志賀原子力発電所
原子炉施設保安規定変更認可申請書
審査資料

令和 2 年 7 月 16 日

北陸電力株式会社

図 1 : RCIC に係る LCO 適用概念

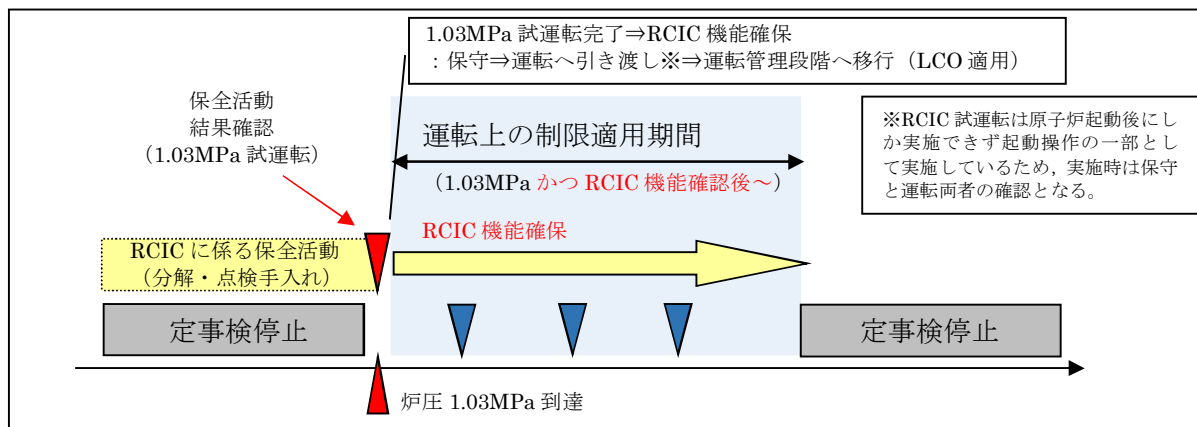
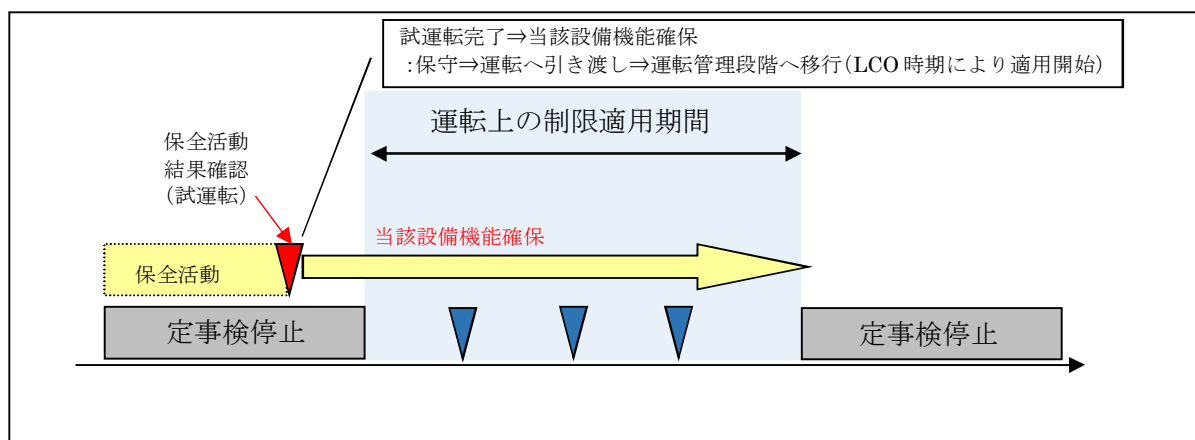
RCIC については定事検停止時において点検・補修等の保全活動を行い、保全活動の最終的な検証として原子炉起動時に試運転を行い、運転側へ引き渡されるものとなる（図 1 参照）。よって、RCIC については試運転により機能が確認されるまでは運転管理段階ではないため、LCO の適用についても機能確認後から、と整理することが適切である。（原子炉起動時以外でも試運転が可能な設備は、基本的には機能確認後、LCO が適用される。（図 2 参照））

また、設置許可では、RCIC に対する運転可能な圧力範囲についての記載があり、原子炉圧力が高い状態における注水手段となっている。原子炉冷却材喪失事故では原子炉圧力が高い小破断時における注水手段であり、運転可能圧力付近において、試運転が終了し原子炉隔離時冷却系の健全性が確認されるまで LCO が適用されない期間を設けたとしても、上流規制と整合する。

なお、米国では、適用モード（原子炉の規定圧力到達時）から 12 時間の間、LCO を適用しなくてよい旨が規定されており、その期間においてサーベイランスが実施されている。

第11条(構成及び定義)

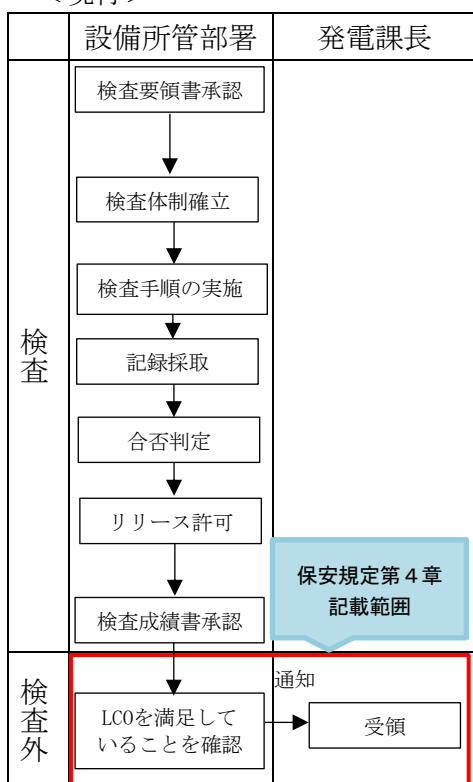
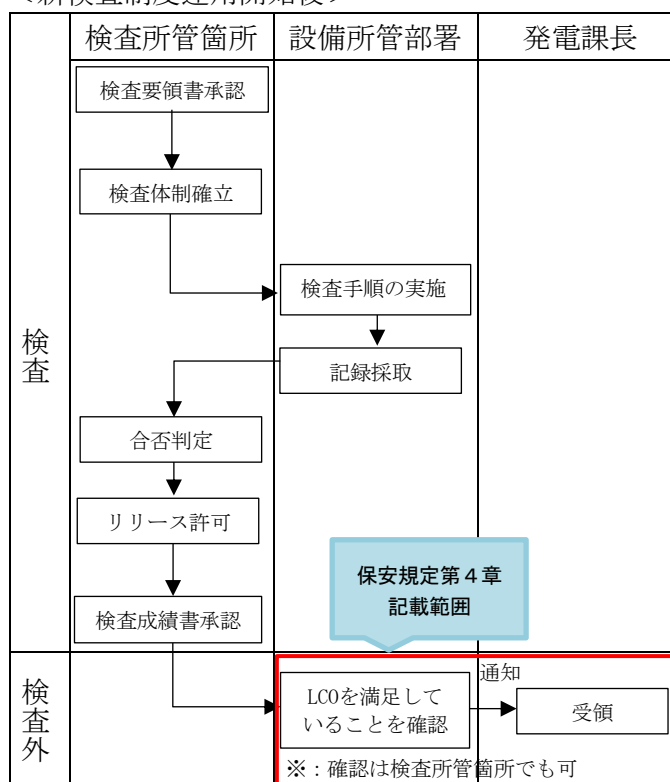
サーベイランスでは、従来の定期検査時に確認する事項として、一部「検査を実施する」旨の記載があり、サーベイランスと定期事業者検査(以下「定事検」という。)を兼ねた記載となっている箇所がある。

具体的には、以下の一部の条文について、「検査を実施する」旨の記載を「検査結果を確認する」旨、記載の適正化を行う。

条文番号	名称	変更前	変更後
19条	停止余裕	2 停止余裕が前項で定める運転上の制限を満足していることを確認するため、次号を実施する。燃料取替終了後、次号に定める停止余裕の <u>検査</u> を行うまでは制御棒の引抜きを行ってはならない。 (1) 燃料炉心課長は、燃料取替終了後、 <u>停止余裕の検査を</u> $0.38\% \Delta k/k^{*1}$ の反応度補正をした状態で <u>実施</u> し、その結果を発電課長に通知する。	2 停止余裕が前項で定める運転上の制限を満足していることを確認するため、次号を実施する。燃料取替終了後、次号に定める停止余裕の <u>確認</u> を行うまでは制御棒の引抜きを行ってはならない。 (1) 燃料炉心課長は、燃料取替終了後、 $0.38\% \Delta k/k^{*1}$ の反応度補正をした状態で <u>停止余裕を確認</u> し、その結果を発電課長に通知する。
22条	制御棒のスクラム機能	機械保修課長は、 <u>定検停止時に制御棒駆動系の検査で</u> 、スクラム時間が表22-2に定める値であることを確認し、その結果を発電課長に通知する。	機械保修課長は、 <u>定事検停止時に</u> スクラム時間が表22-2に定める値であることを確認し、その結果を発電課長に通知する。

(1) 志賀原子力発電所の職務の見直しに伴う変更

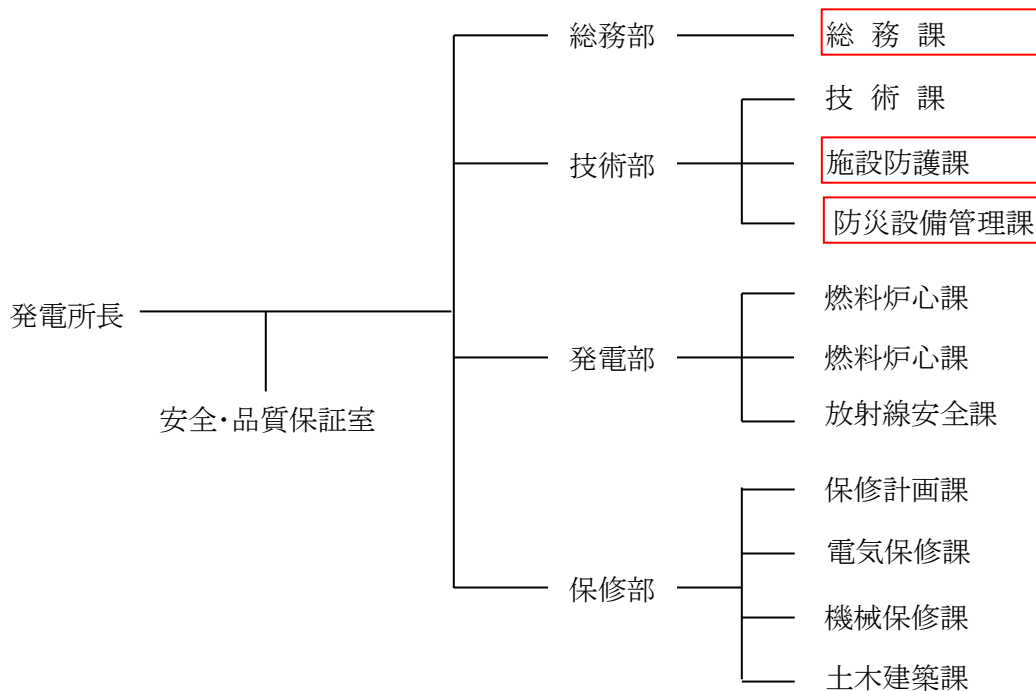
①初期消火活動のための体制の整備に関する業務の移管

初期消火活動のための体制の整備に関する業務については、施設防護課が実施し、初期消火活動に係る資機材の管理は防災設備管理課が実施している。これらの業務を一元的に管理することにより、業務の効率化を図ることを目的として、施設防護課が所掌している初期消火活動のための体制の整備に関する業務を防災設備管理課に移管し、第5条（保安に関する職務）及び第17条（地震・火災等発生時の対応）を変更する。

所員に関する安全衛生管理業務については、総務課が実施し、受注者従業員に関する安全衛生管理業務は施設防護課が実施している。これらの業務を一元的に管理することにより、業務の効率化を図ることを目的として、施設防護課が所掌している受注者従業員に関する安全衛生管理業務を総務課に移管することとしている。これに合わせて施設防護課が所掌している受注者従業員への保安教育の実施状況の確認に係る業務を総務課に移管し、第118条（受注者従業員への保安教育）を変更する。

現在の保安規定記載内容	変更後の保安規定記載内容
<p>(保安に関する職務)</p> <p>第 5 条</p> <p>(中略)</p> <p>(4) 技術課長は、保安運営（室長が実施するものを除く。）及び緊急時の措置の総括（防災設備管理課長が実施するものを除く。）並びに初期消火活動のための体制の整備（<u>施設防護課長</u>が実施するものを除く。）に関する業務を行う。</p> <p>(5) 施設防護課長は、保全区域及び周辺監視区域の管理<u>並びに初期消火活動のための体制の整備</u>に関する業務を行う。</p> <p>(6) 防災設備管理課長は、電源機能等喪失時における原子炉施設の保全のための活動を行うために必要な可搬式設備の<u>保守</u>管理及び緊急時の措置の総括のうち緊急作業従事者の選定に関する業務を行う。</p> <p>(中略)</p> <p>(地震・火災等発生時の対応)</p> <p>第 17 条</p> <p>(中略)</p> <p>(2) <u>施設防護課長</u>は、初期消火活動を行う要員として、10名以上を常駐させるとともに、この要員に対する火災発生時の通報連絡体制を定める。</p> <p>(3) <u>施設防護課長</u>は、初期消火活動を行うため、表17に示す化学消防自動車及び泡消火薬剤を配備する。また、初期消火活動に必要なその他資機材を定め、配備する。</p> <p>(中略)</p> <p>(6) <u>施設防護課長</u>は、前各号に定める初期消火活動のための体制について、総合的な訓練及び初期消火活動の結果を1年に1回以上評価するとともに、評価結果に基づき、より適切な体制となるよう必要な見直しを行う。</p>	<p>(保安に関する職務)</p> <p>第 5 条</p> <p>(中略)</p> <p>(4) 技術課長は、保安運営（室長が実施するものを除く。）及び緊急時の措置の総括（防災設備管理課長が実施するものを除く。）並びに初期消火活動のための体制の整備（<u>防災設備管理課長</u>が実施するものを除く。）に関する業務を行う。</p> <p>(5) 施設防護課長は、保全区域及び周辺監視区域の管理に関する業務を行う。</p> <p>(6) 防災設備管理課長は、電源機能等喪失時における原子炉施設の保全のための活動を行うために必要な可搬式設備の<u>施設</u>管理及び緊急時の措置の総括のうち緊急作業従事者の選定<u>並びに初期消火活動のための体制の整備</u>に関する業務を行う。</p> <p>(中略)</p> <p>(地震・火災等発生時の対応)</p> <p>第 17 条</p> <p>(中略)</p> <p>(2) <u>防災設備管理課長</u>は、初期消火活動を行う要員として、10名以上を常駐させるとともに、この要員に対する火災発生時の通報連絡体制を定める。</p> <p>(3) <u>防災設備管理課長</u>は、初期消火活動を行うため、表17に示す化学消防自動車及び泡消火薬剤を配備する。また、初期消火活動に必要なその他資機材を定め、配備する。</p> <p>(中略)</p> <p>(6) <u>防災設備管理課長</u>は、前各号に定める初期消火活動のための体制について、総合的な訓練及び初期消火活動の結果を1年に1回以上評価するとともに、評価結果に基づき、より適切な体制となるよう必要な見直しを行う。</p>

現在の保安規定記載内容	変更後の保安規定記載内容
<p>(受注者従業員への保安教育)</p> <p>第 1 1 8 条</p> <p>室長及び各課長は、原子炉施設に関する作業を受注者が行う場合、当該受注者従業員に入所時に実施する教育及びその他反復教育が表 1 1 8 の実施方針に基づいて実施されていることを確認する。なお、<u>施設防護課長</u>は、教育の実施状況を確認するため、教育現場に適宜立ち会う。</p> <p>(略)</p>	<p>(受注者従業員への保安教育)</p> <p>第 1 1 8 条</p> <p>室長及び各課長は、原子炉施設に関する作業を受注者が行う場合、当該受注者従業員に入所時に実施する教育及びその他反復教育が表 1 1 8 の実施方針に基づいて実施されていることを確認する。なお、<u>総務課長</u>は、教育の実施状況を確認するため、教育現場に適宜立ち会う。</p> <p>(略)</p>
